緊急安全対策等の報告書における誤りの有無の再調査結果等の報告について

緊急安全対策等の報告書における誤りの有無の再調査結果等の報告について

緊急安全対策等の報告書における誤りの有無の再調査について
(報告)

中国電力株式会社

「島根原子力発電所における緊急安全対策に係る実施状況報告書」正誤表

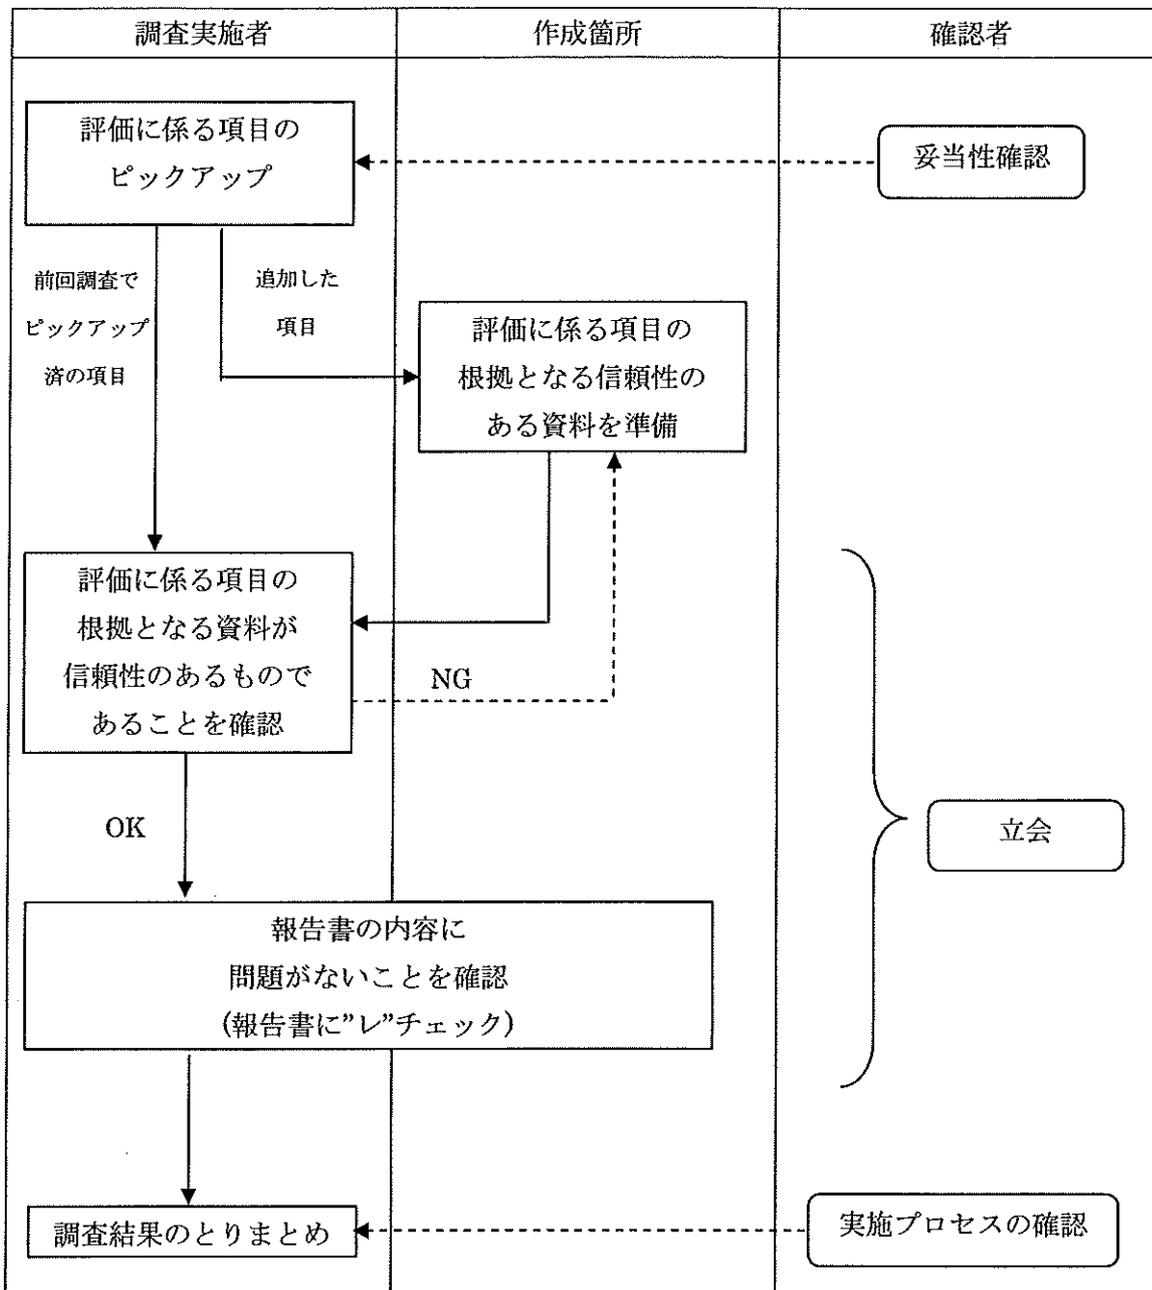
誤 (平成23年4月22日付提出, 平成23年5月2日付補正報告書)				正				事 由			
添付資料-9 (3/3)				添付資料-9 (3/3)							
4. 主な資機材の配備数				4. 主な資機材の配備数							
上記の必要量を満足させるため、緊急安全対策として、以下の資機材を準備している。				上記の必要量を満足させるため、緊急安全対策として、以下の資機材を準備している。							
	1号機	2号機	対策		1号機	2号機	対策				
高圧発電機車	2台 (500kVA×2台)		・蓄電池に電源供給 ・復水輸送ポンプに電源供給	高圧発電機車	2台 (500kVA×2台)		・蓄電池に電源供給 ・復水輸送ポンプに電源供給				
可搬式発電機	1台 (90kVA×1台)		・消火ポンプに電源供給	可搬式発電機	1台 (90kVA×1台)		・消火ポンプに電源供給				
ケーブル	5.5sq×3c 116m 8sq×3c 300m 14sq×3c 143m 22sq×3c 415m		・原子炉隔離時冷却系制御電源 ・復水輸送ポンプ電源 ・消火ポンプ電源	ケーブル	5.5sq×3c 116m 8sq×3c 300m 14sq×3c 143m 22sq×3c 415m		・原子炉隔離時冷却系制御電源 ・復水輸送ポンプ電源 ・消火ポンプ電源				
消 防 ボ ン プ 車 等	化学消防車	【規格】2380l/m (1.03MPa) 【高圧】2170l/m (1.58MPa)	・消防ポンプ車等による水源確保 ・消防ポンプ車等による代替注水	化学消防車	【規格】2380l/m (1.03MPa) 【高圧】2170l/m (1.58MPa)		・消防ポンプ車等による水源確保 ・消防ポンプ車等による代替注水				
	水槽車	【規格】1.54m ³ /m (0.7MPa) 【高圧】1.21m ³ /m (1.0MPa)		水槽車	【規格】1.54m ³ /m (0.7MPa) 【高圧】1.21m ³ /m (1.0MPa)						
	可搬式消防ポンプ	2台		【規格】1.28m ³ /m (7.0kg/cm ²) 【高圧】0.87m ³ /m (10.0kg/cm ²)	2台	【規格】1.28m ³ /m (7.0kg/cm ²) 【高圧】0.87m ³ /m (10.0kg/cm ²)

1台		【規格】1.21m ³ /m (5.5kg/cm ²) 【高圧】0.89m ³ /m (10.0kg/cm ²)		1台		【規格】1.21m ³ /m (5.5kg/cm ²) 【高圧】0.89m ³ /m (8.0kg/cm ²)			
	5台	【規格】1.00m ³ /m (0.7MPa) 【高圧】0.60m ³ /m (1.0MPa)		5台	【規格】1.00m ³ /m (0.7MPa) 【高圧】0.60m ³ /m (1.0MPa)			可搬式消防ポンプ圧力の誤記（圧損計算では、正しい圧力を使用しているため、評価に影響しない。）			
消火ホース	20m/本×99本 (65Φ)		消火ホース	20m/本×99本 (65Φ)							
仮設空素ポンベ	3本	5本	・空気作動弁駆動用	仮設空素ポンベ	3本	5本	・空気作動弁駆動用

誤りがあった記載値は、可搬式消防ポンプの吐出圧力であるが、圧損計算の検討では、正しい吐出圧力である8.0kg/cm²を使用しており、可搬式消防ポンプの配備容量および台数に影響を及ぼすものではない。
